Vår ref: 21081 – Stølebuktvegen 10, | detaljregulering 3052

MERKNAD TIL KOMMUNEARKITEKTENS VURDERING AV PLANFORSLAG

Viser til kommunearkitektens vurdering av planforslag, datert 30.11.2022.

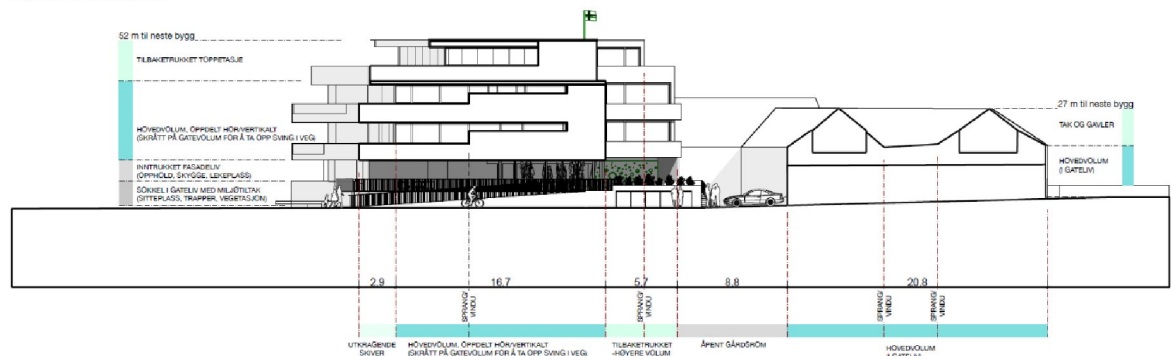
Vi er enig med kommunearkitekten i at å utvikle gaten i urban retning er et riktig grep å ta. Og vi mener illustrasjonen til reguleringsplanen *nettopp* viser et godt urbant grep:

- Der bygget ligger inntil gatelivet med et lavt volum som som har bevegelse, oppdeling, grønne elementer, trapper og uteopphold,
- Der fasadelivet er oppdelt volummessig, og ikke bare med arker og vindusinnndeling. (se underliggende fasadeoppriss)
- Der avtrappinger i høyde og avstand til gateliv i øverste etasjer bygger ned volumet mot gaten.
- Der en knekk i bygningsformen forteller om svingen i gaten og bevegelsen rundt kollen.

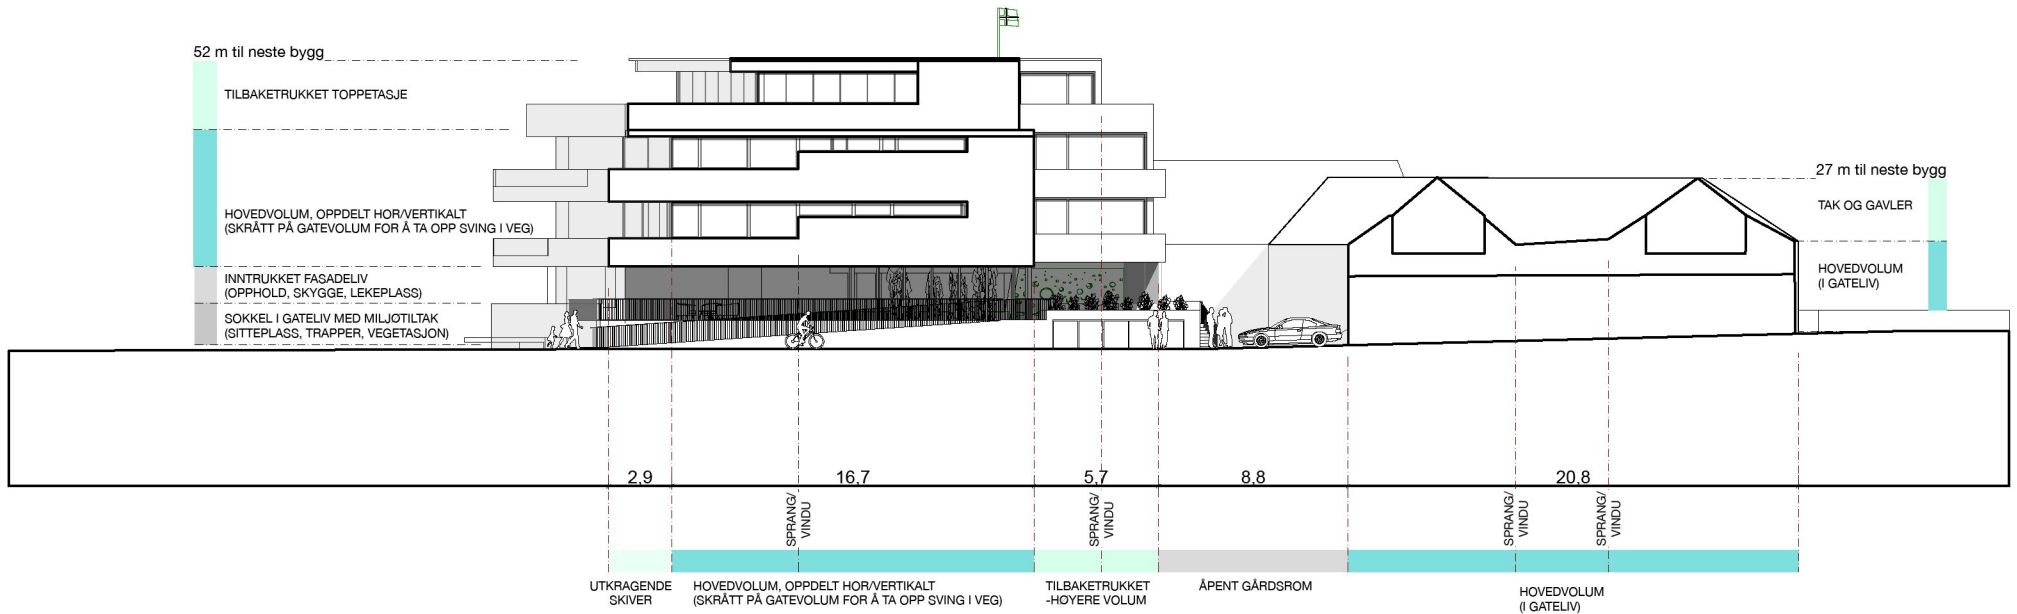
Etter merknadene er øverste etasje i øst trukket inn for å gi en bedre overgang til det eksisterende bygget, samt at det er gitt en bedre form i sokkel mot sjø, - som nok var vel enkelt illustrert.

Her er vi enig med kommunearkitekten i at en bedre utforming av sokkeletasjen/kaiflaten er nødvendig og må sikres i plan. Ny illustrasjon er utformet, og en formulering foreslås i planbestemmelsene.
